**INFORME DE CONTROL ESPECÍFICO
N° 025-2020-2-2931-SCE**

**SERVICIO DE CONTROL ESPECÍFICO A HECHOS CON
PRESUNTA IRREGULARIDAD A LA MUNICIPALIDAD
DISTRITAL DE SAN PEDRO DE CORIS**

**“EJECUCIÓN DE LA OBRA POR ADMINISTRACIÓN
DIRECTA: MEJORAMIENTO DE ESTADIO DEL CENTRO
POBLADO DE OXAPATA – DISTRITO DE SAN PEDRO DE
CORIS – CHURCAMP – HUANCAMELICA – I ETAPA Y
ADICIONALES N°s 1, 2 Y 3”**

Gráfico n.º 2
Sistema de drenaje pluvial del expediente técnico

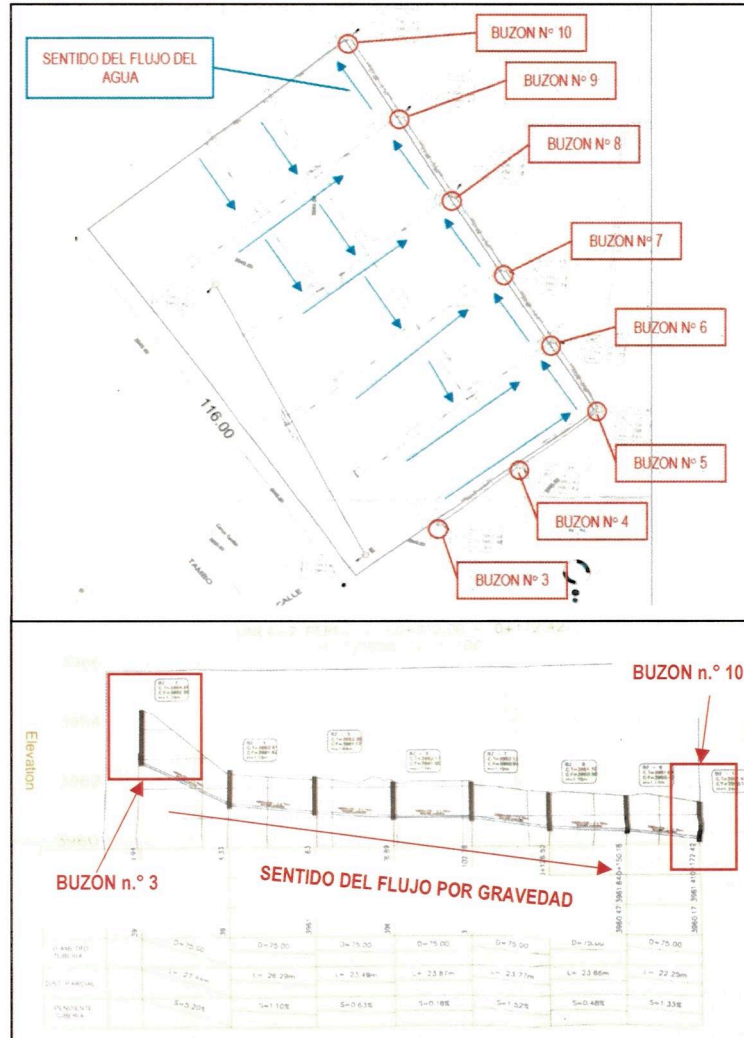
Precisando lo anterior, la función del sistema de drenaje pluvial planteado del expediente técnico, es transportar las aguas recolectadas desde el buzón n.º 3 hasta el buzón n.º 10, generando un circuito en serie, dependiendo de la contribución de buzón anterior y su red de drenaje (tubería perforada), como se muestra a continuación:

Gráfico n.º 3
Buzones n.º 3, 4 y 5

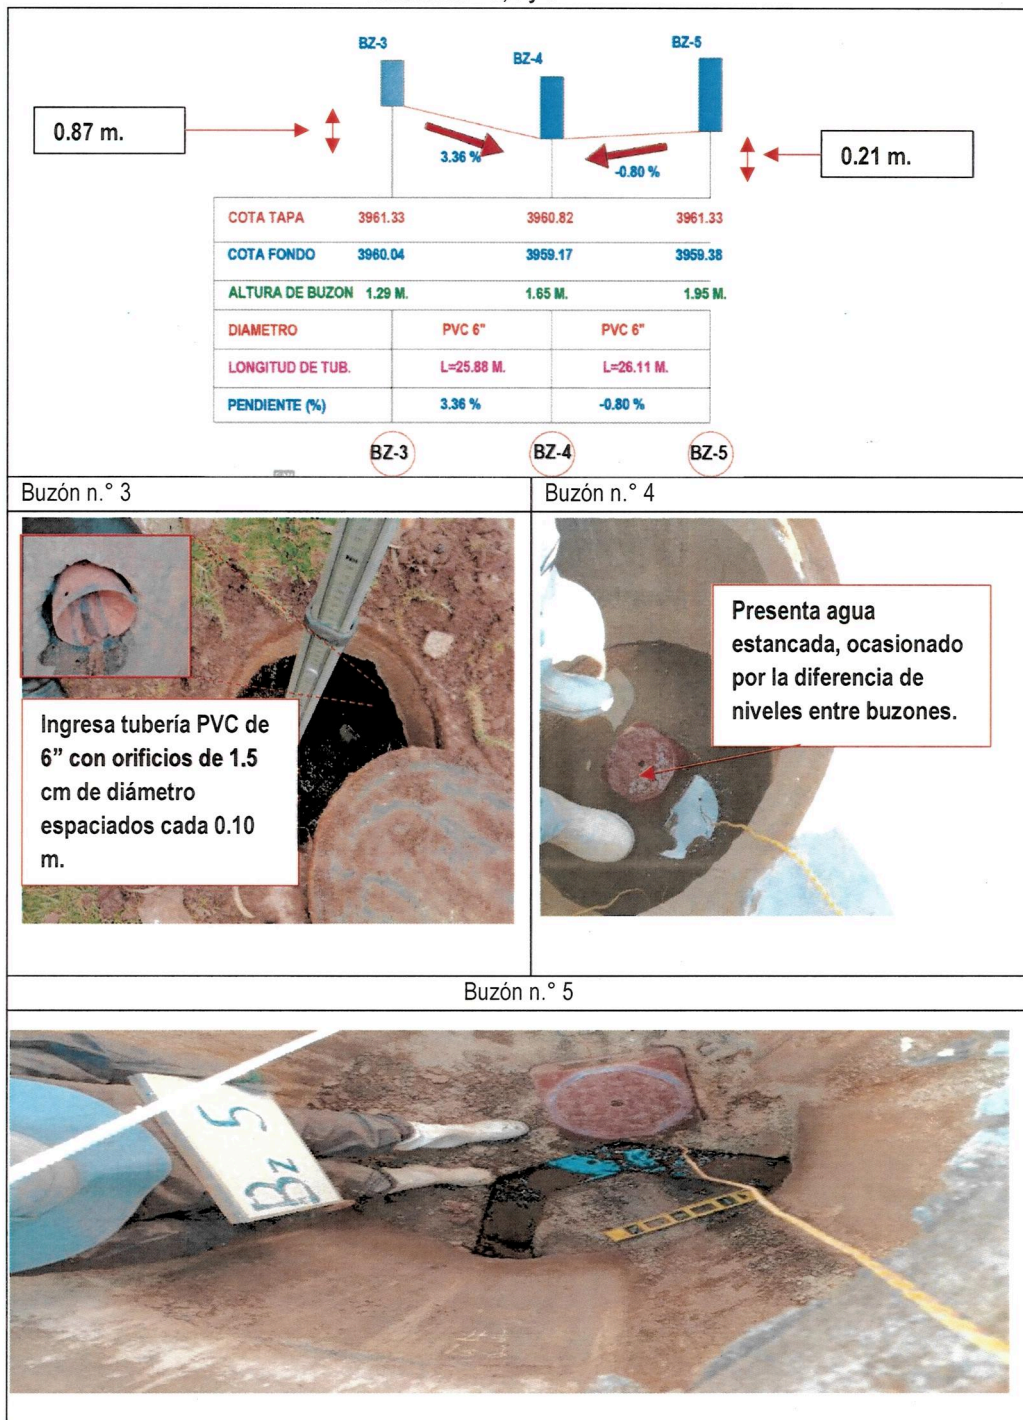
Id.	Expediente técnico, según plano: Sistema de drenaje pluvial, Lamina: SD-01		Ejecutado		Comentario de Comisión de Control.
	Buzón n.º	Altura (m)		Altura (m)	
1	3	1.78		1.29	Se evidencia un buzón de una altura de 1.29 m., ingresa al buzón una tubería perforada de 6" (160 mm), con orificio de 1.5 cm. de diámetro, espaciados 0.10 m., existiendo una canaleta a media caña de 6" en el interior, ejecutado incumpliendo el expediente técnico aprobado.
2	4	1.19		1.65	Se evidencia un buzón de 1.65 m. de altura, con presencia de agua a un nivel de 0.21 m. del fondo, además, presenta una pendiente negativa con respecto al sentido del flujo inicial, en el interior se encuentra una canaleta a media caña de 6", ejecutado incumpliendo el expediente técnico.
3	5	1.69		1.95	Se evidencia un buzón de 1.95 m. de altura, asimismo, una canaleta a media caña de 6", ingresa al buzón una tubería perforada de 6" (160 mm), con orificio de 1.5 cm. de diámetro, espaciados 0.10 m., ejecutado incumpliendo el expediente técnico.

⁷ El buzón n.º 3, presenta una tubería PVC perforada de 6", con orificios de 1.5 cm. de diámetro espaciados 0.10 m.

Gráfico n.º 4
Buzones n.ºs 5, 6 y 7

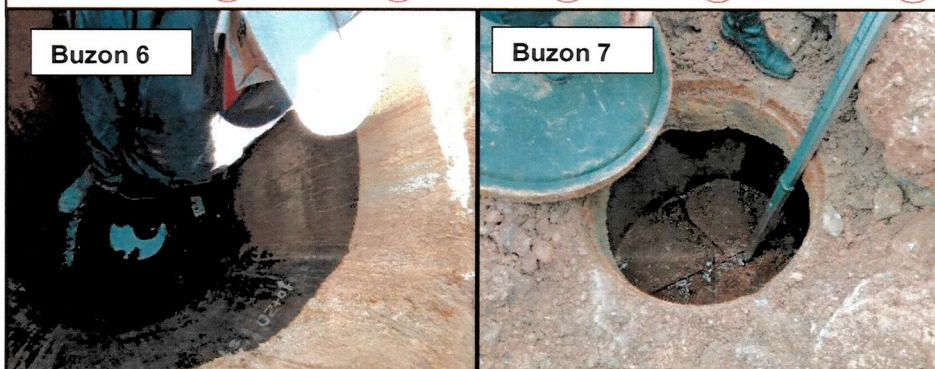
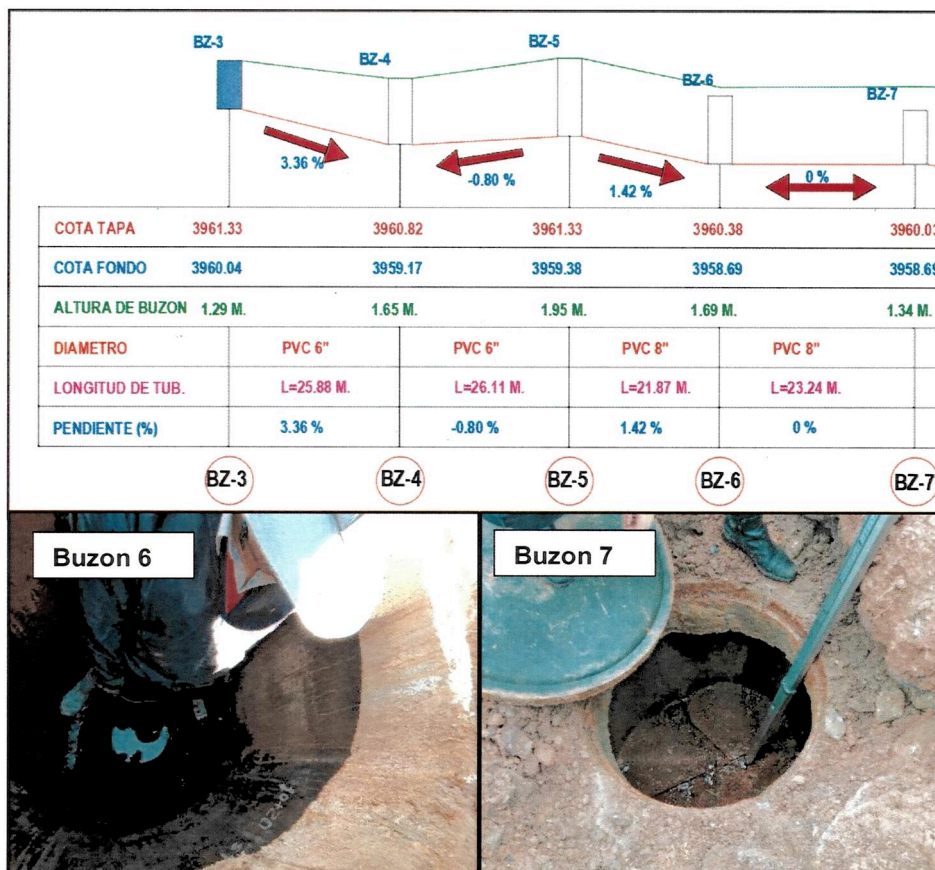
En relación al buzón n.º 5, ingresa una tubería perforada de PVC de 6" (160 mm), transportando agua hacia el buzón n.º 6, identificando que la tubería entre los buzones n.º 5 y 6 se encuentra

fractura; del mismo modo, el fondo de los buzones n.ºs 6 y 7 se encuentran al mismo nivel, generando estancamiento en el buzón n.º 6, como se muestra a continuación:

Gráfico n.º 7
Tubería perforada del buzón n.º 7

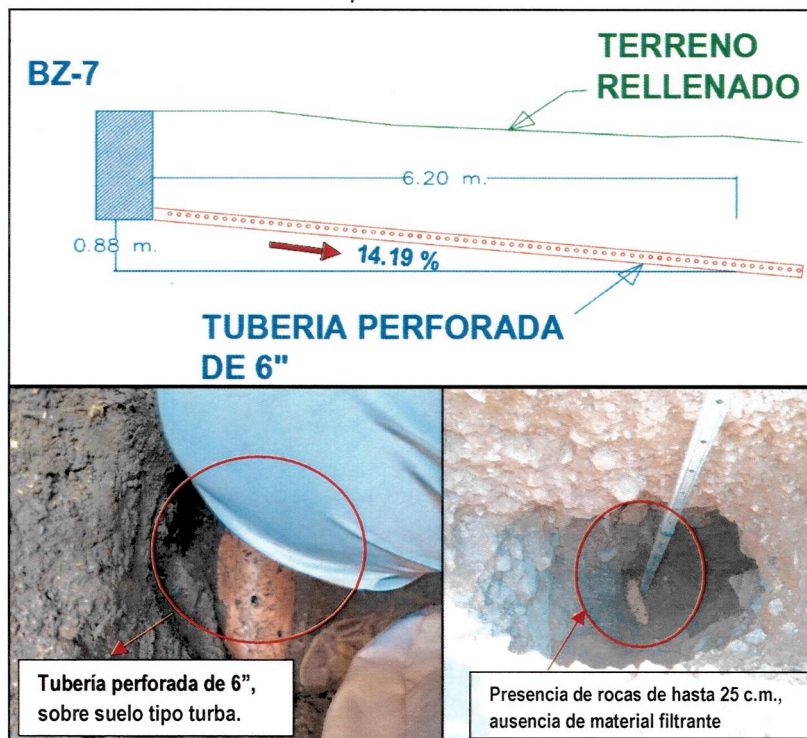
También, se constató que el fondo del buzón n.º 7 presenta un desnivel de 6 c.m. en dirección a la tubería perforada, hacia el campo deportivo; del mismo modo, se inspeccionó las tuberías perforadas que aportan agua al buzón n.º 7, determinando que a una distancia de 6.20 m. del buzón, el fondo de la tubería perforada presenta un desnivel de 0.88 m. por debajo del fondo del buzón, existiendo una pendiente en dirección al campo deportivo, en relación de la tubería perforada de PVC, presentando orificios de 1.5 cm de diámetro espaciados cada 10 c.m., hasta el 50% de su superficie, enterrada hasta 2.00 m., asentada en suelo tipo turba, la primera capa de 40 c.m. de relleno es igual material, adicionalmente no presenta material filtrante (enrocado para drenaje en zanjas o grava), seguidamente es relleno por una capa de 0.75 m. de suelo con presencia de rocas de hasta 25 c.m.; además, material de relleno de 0.85 m. hasta llegar a la superficie, como se muestra a continuación:

Gráfico n.º 9
Tubería perforada del buzón n.º 7

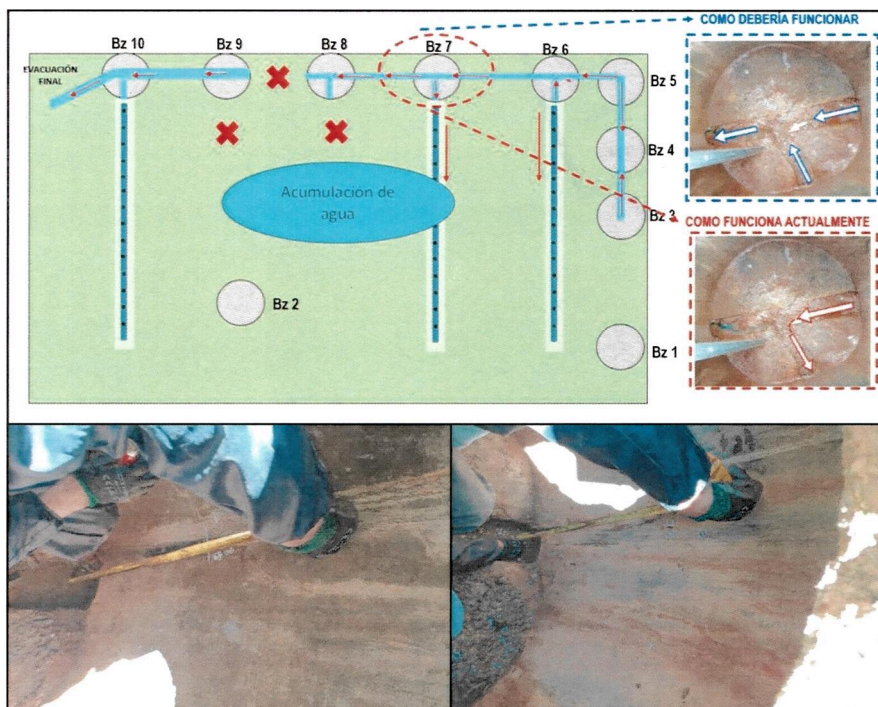
En tal sentido, el caudal aportante está directamente relacionado a la pendiente de la tubería; además, la pendiente direcciona el sentido del flujo; por otro lado, se instaló la tubería perforadas de PVC, sin cautelar su funcionamiento, por no presentar material filtrante (enrocado para drenaje en zanjas o grava), vulneró su concepción técnica, que es captar las aguas de lluvias que pasan por el material filtrante e ingresan a la tubería perforada para su posterior evacuación; adicionalmente, se identificó los niveles el fondo del buzón n.º 7, existiendo una inclinación de 6 c.m. hacia la tubería perforada, en vez de transporta agua del buzón n.º 7 al n.º 8, lo realiza hacia la tubería perforada, trabajando en sentido contrario al planteamiento inicial y contribuyendo a la acumulación de agua en el centro del campo deportivo, ilustrado a continuación:

Gráfico n.º 10
Interior del buzón n.º 8

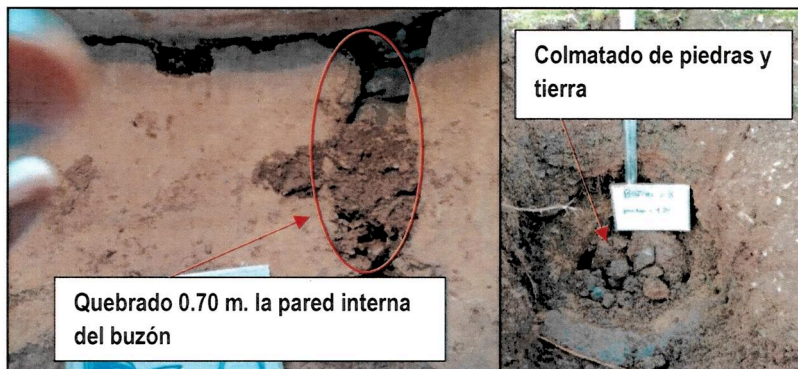
Por otro lado, en relación al buzón n.º 8, se evidenció que la pared interna del buzón se encuentra quebrada (0.70 m.), permitiendo el paso de suelo al interior; adicionalmente, esta colmatado de piedras y suelos, impidiendo su funcionamiento, como se muestra a continuación:

Gráfico n.º 11
Excavación de la tubería perforada que ingresa al buzón n.º 8

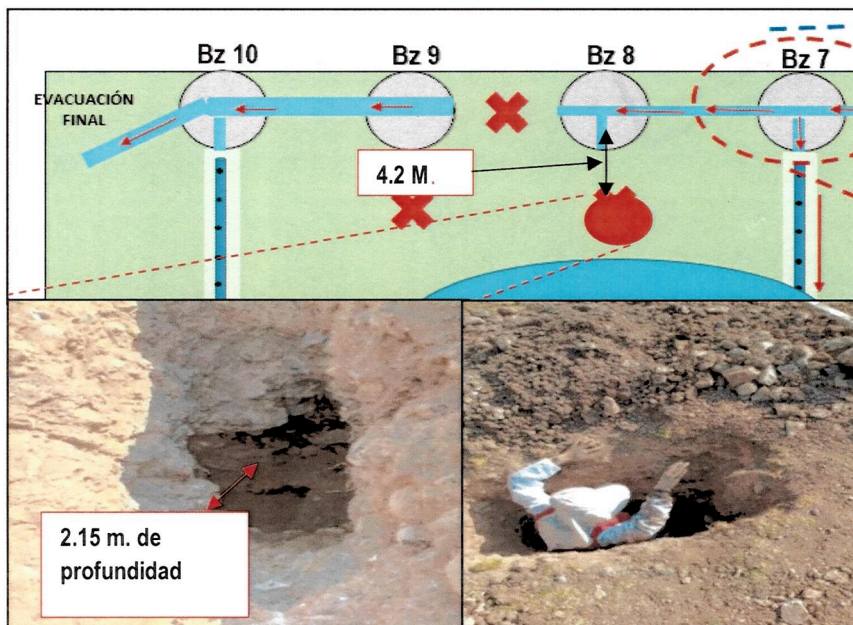
La comisión de control, procedió a la remoción de rocas para determinar la altura y nivel del fondo del buzón, identificando que tiene una altura de 1.33 m. y la tubería perforada que aporta al buzón se encuentra fracturada con presencia de rocas a solo 30 c.m. del buzón; en ese sentido, tomando en consideración el fondo del buzón, se realizó excavación a 4.20 metros del buzón en dirección al campo deportivo a una profundidad de 2.15 m., constatándose que no existe tubería perforada, tampoco material filtrante (enrocado para drenaje de zanjas o grava), advirtiéndose la existencia de material de relleno con presencia de piedras de hasta 25 cm, como se muestra a continuación:

Gráfico n.º 12
Excavación en la tubería entre los buzones n.º 8 y 9

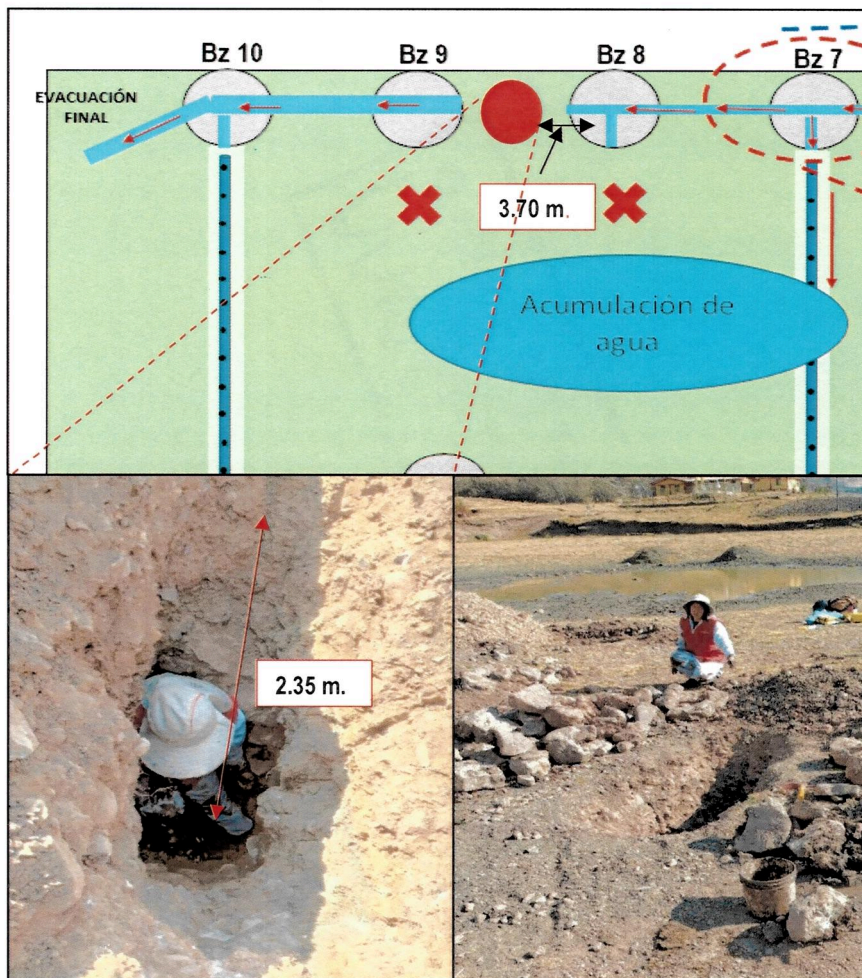
Del mismo modo, entre el buzón n.º 8 y 9, se realizó una excavación a 3.70 m. del buzón n.º 8 a una profundidad de 2.35 m., constatando que no existe la tubería entre los dos (2) buzones; además, al fondo de la excavación se identificó presencia de agua subterránea, suelo tipo turba y material de relleno con presencia de piedras de hasta 40 c.m., como se muestra a continuación:

Gráfico n.º 13
Sentido de flujo del buzón n.º 8 al n.º 9

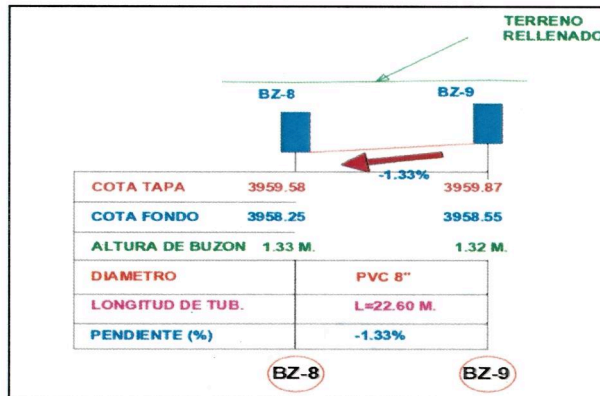
Verificándose los fondos de los buzones n.º 8 y 9, pese a no existir tubería entre ambos buzones se generaría una pendiente negativa al sentido del flujo planteado, el fondo del buzón n.º 8 está a 0.30 m. por debajo del fondo del buzón n.º 9 vulnerando su concepción técnica; adicionalmente, los buzones están enterrados en 1.00 m. y 0.80 m, respectivamente, impidiendo su mantenimiento y operación, ilustrado a continuación:

Gráfico n.º 14
Pendiente mínima para tubería de 8 y 6

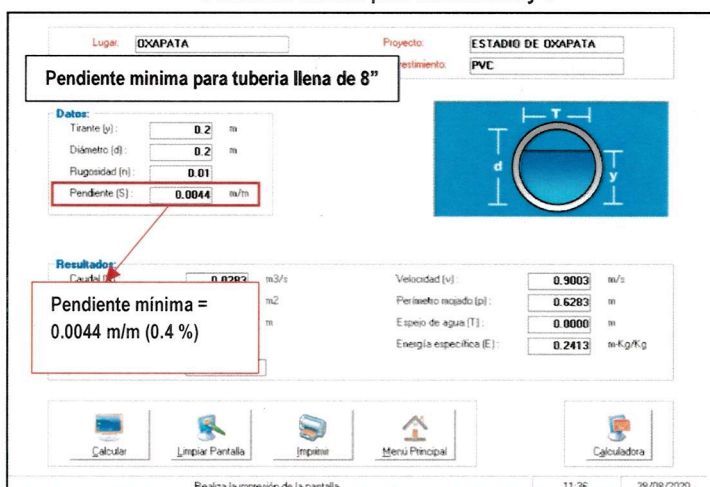
En tal sentido, el especialista de la comisión realizó simulaciones hidráulicas⁸ para las tuberías de 6" y 8", para determinar la pendiente mínima a tubería llena del sistema de drenaje pluvial planteado, estableciendo que para satisfacer la velocidad mínima de 0.90 m/s en tubería de 8" (0.20 m.) y 6" (0.16 m.) deben existir una pendiente mínima de 0.4% y 0.6% respectivamente, como se muestra a continuación:

Gráfico n.º 15
Buzón n.º 9

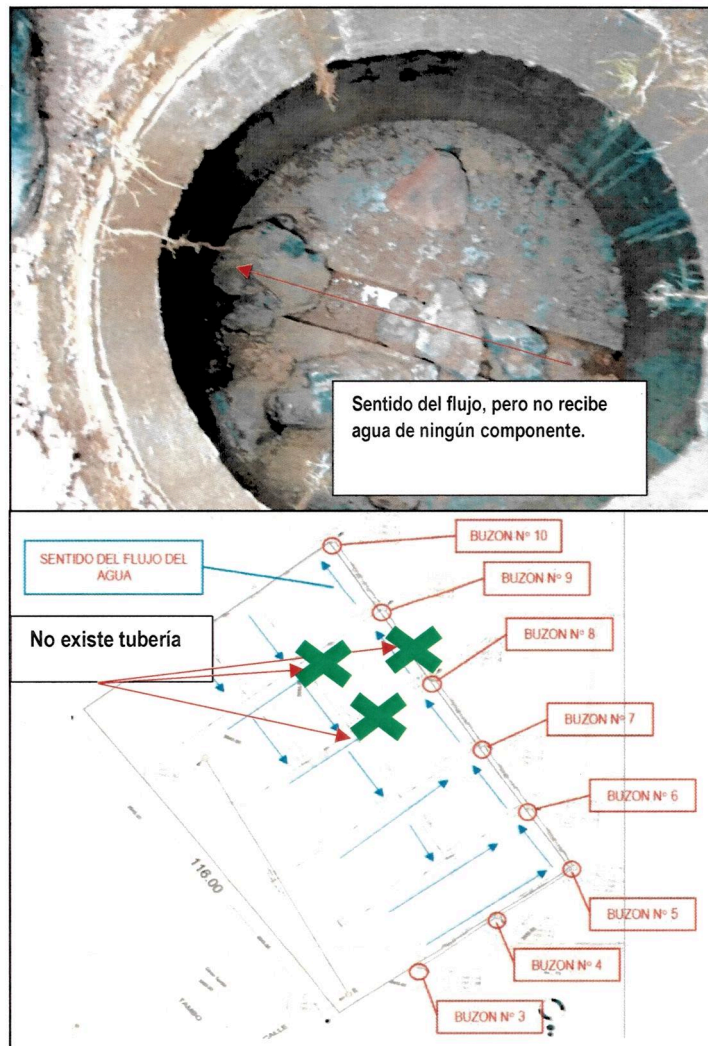
Respecto a buzón n.º 9, no cuenta con tubería perforada que aporta aguas pluviales, vulnerando la concepción técnica del planteamiento inicial, que establece una tubería perforada para captar aguas pluviales, sin recibir aporte de agua de algún buzón o tubería perforada, como se muestra a continuación:

Gráfico n.º 17
Perfil del Sistema de Drenaje existente

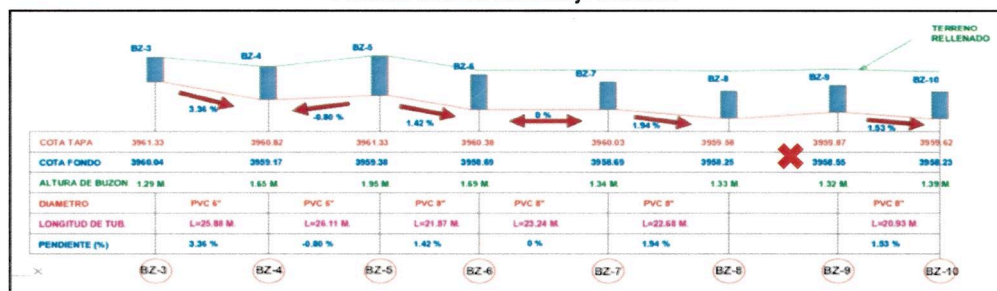
Adicionalmente, se sacó el perfil de los buzones mencionados, identificándose que el buzón n.º 8 está a 0.30 m. por debajo del buzón n.º 9, sin existir tubería de conexión entre ellas, impidiendo su funcionamiento, como se muestra a continuación:

Gráfico n.º 18
Sistema de Drenaje Pluvial planteado del expediente técnico comparado con lo ejecutado

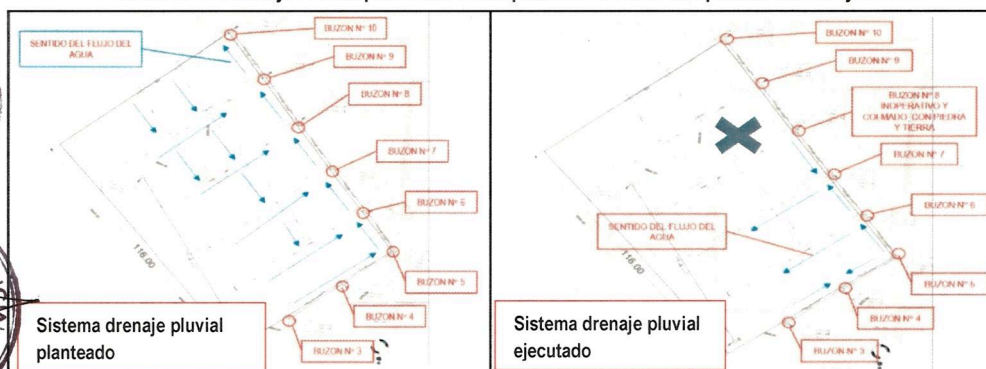
A continuación, se ilustra el modo de funcionamiento del sistema ejecutado y se contrasta con el sistema planteado, evidencia la deficiente ejecución por la inexistencia de tuberías y generar pendientes en dirección del campo deportivo, favoreciendo la acumulación del agua, como se muestra a continuación:

Gráfico n.º 20
Instalación de tubería perforadas

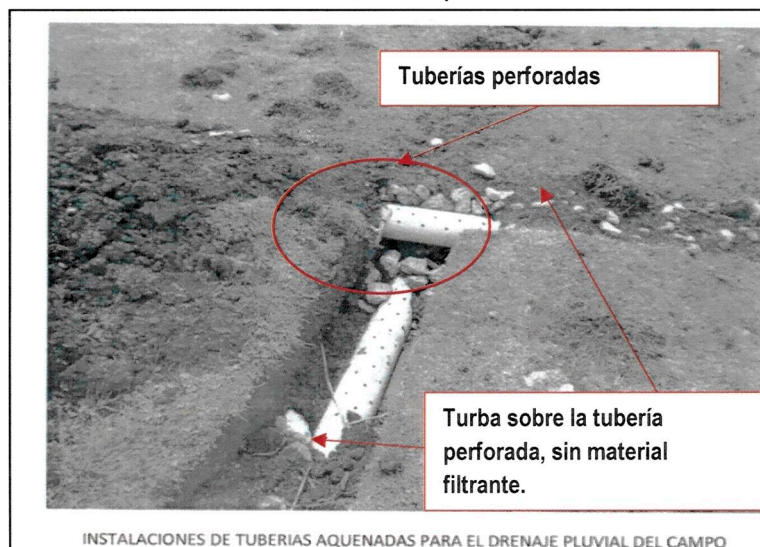
Lo expuesto, se evidencia un deficiente proceso constructivo, al advertir que los buzones y tuberías perforadas presentan hundimientos en consecuencia el sistema pierde su funcionamiento al ejecutarse primero la partida de buzones e instalación de tuberías, y después se realizó las partidas de cortes y rellenos con maquinarias pesadas, el peso de los equipos pesados, acompañado de los rellenos, generó los hundimientos en los tuberías perforadas y buzones, adicionalmente, durante el proceso constructivo se instaló tubería sin material filtrante (enrocado para drenaje en zanjas o grava), vulnerando su concepción técnica, como se muestra a continuación:
